OGGETTO: Procedura di Valutazione di Impatto Ambientale relativa al permesso di ricerca per idrocarburi liquidi e gassosi denominato "**Monte Cavallo**" presentato il 27.12.2016 \* **proponente: Shell Italia E&P S.p.A.** \* osservazioni critiche \* richiesta di archiviazione \* richiesta di svolgimento di un'inchiesta pubblica

Osservazioni e controdeduzioni formulate ai sensi del DLgs. n. 152/2006 art. 24 comma 4° in relazione alla procedura VIA per il rilascio del permesso di ricerca di idrocarburi liquidi e gassosi denominato "Monte Cavallo" – proponente Shell Italia E&P spa

Figura 11: ubicazione delle tre istanze Monte Cavallo, La Cerasa e Pignola rispetto alle aree protette dalla rete Natura 2000. Il riquadro in basso a destra riporta la perimetrazione

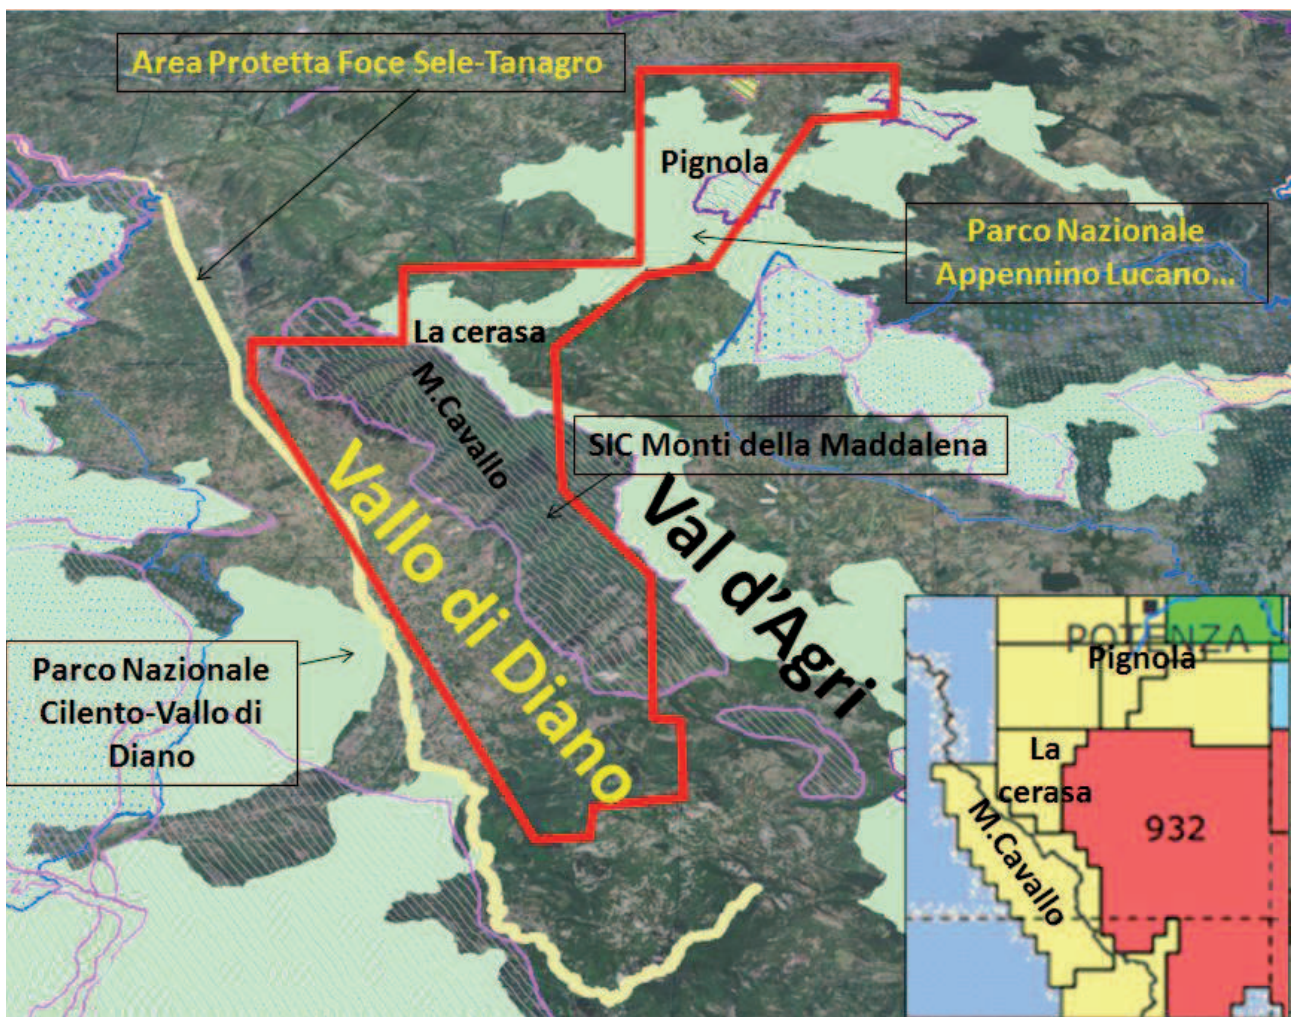
Considerando la parte di istanza Monte Cavallo che ricade nella parte pedemontana e pianeggiante del Vallo di Diano fortemente antropizzata ed urbanizzata e con vincoli vari nella quale è praticamente impossibile attuare perforazioni per ricerca ed estrazione di idrocarburi, considerata anche l'opposizione deliberata dalla varie amministrazioni comunali, residua l'area rappresentata dal SIC Monti della Maddalena. Si ricorda che nel Parco Nazionale dell'Appennino Lucano (**confinante con il SIC**) sono vietate le attività petrolifere e che il SIC Monti della Maddalena è costituito da rocce carbonatiche fratturate e **carsificate** che rappresentano un acquifero di importanza strategica locale e interregionale alimentando oltre 4.000 litri al secondo di acqua potabile. Nell'immagine 12 **in basso a sinistra** le aree indicate con il viola trasparente sono quelle non protette sotto il profilo ambientale e la linea punteggiata nera delimita l'acquifero dei Monti della Maddalena.

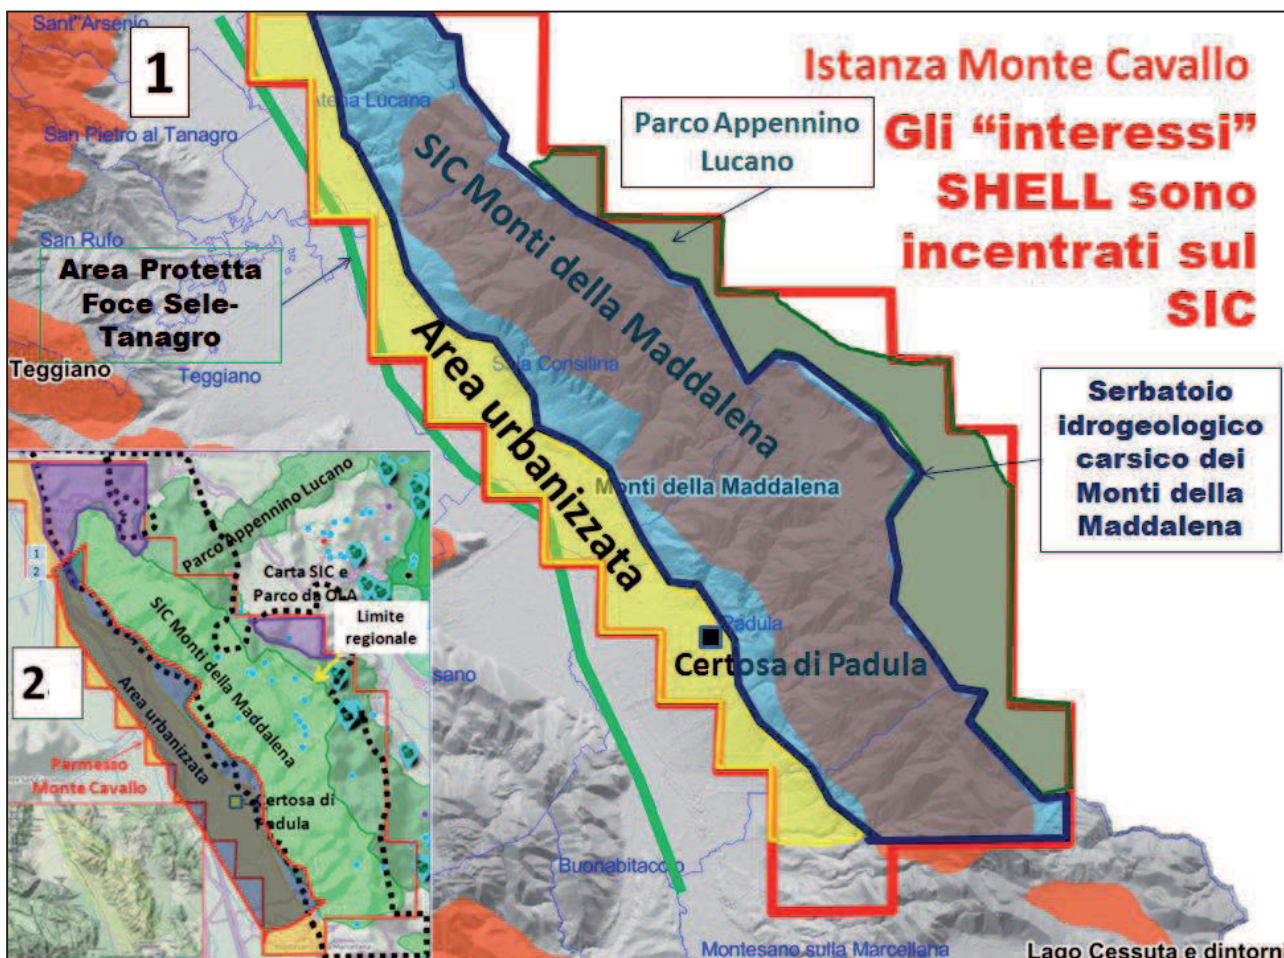
Infatti, per quanto riguarda le attività di esplorazione e produzione idrocarburi, il Decreto istitutivo del Parco Nazionale dell'Appennino Lucano - Val d'Agri - Lagonegrese (D.P.R. del 8 dicembre 2007), all'articolo 3, comma 1, lettera n) afferma che è vietato su tutto il territorio del Parco l'attività di estrazione e di ricerca di

idrocarburi liquidi e relative infrastrutture tecnologiche. Nell'area B di figura 3 che è quella intensamente antropizzata ed urbanizzata praticamente impossibile realizzare le attività petrolifere invasive in quanto cittadini e istituzioni locali si opporrebbero vivacemente in tutti i modi democraticamente e istituzionalmente ammissibili. L'area C del SIC Monti della Maddalena rimane, di fatto, anche se non dichiarato espressamente nel SIA, la zona nella quale si andrebbero a concentrare le attività petrolifere.

Figura 13: ubicazione delle istanze Monte Cavallo, La Cerasa e Pignola.

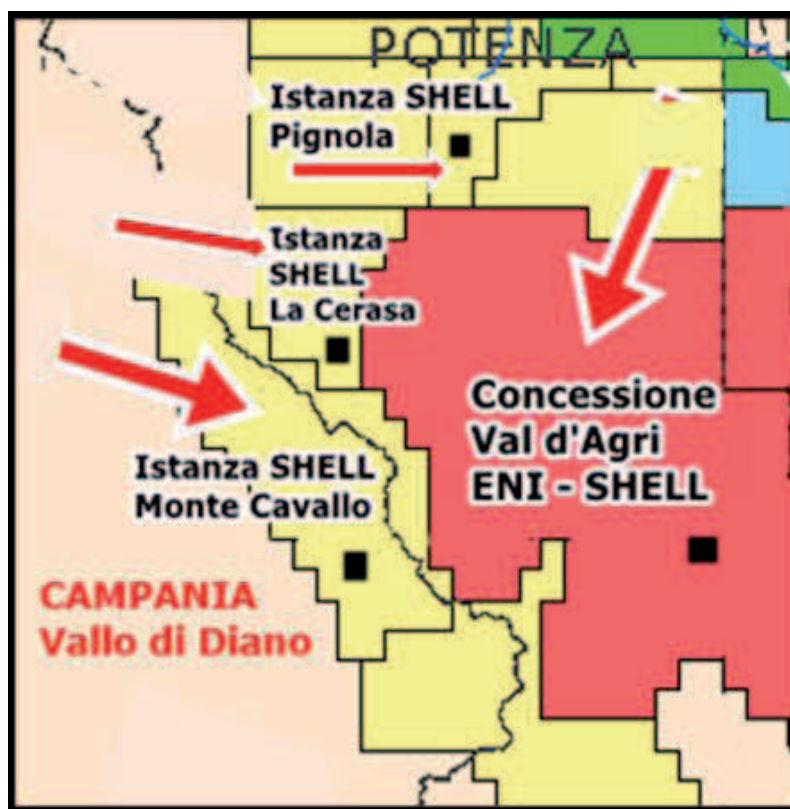
Come si evince dalla immagine di figura 12 le tre istanze Monte Cavallo, La Cerasa, Pignola confinano con la concessione Val d'Agri - ENI. In pratica rappresentano

una sua estensione verso ovest e nordovest. Le istanze Monte Cavallo e La Cerasa confinano anche tra di loro mentre l'istanza Pignola per poche centinaia di metri non confina con La Cerasa. E' evidente che gli impatti ambientali di attività eseguite nelle tre istanze si sommerebbero agli impatti già prodotti sull'ambiente nella concessione val d'Agri.
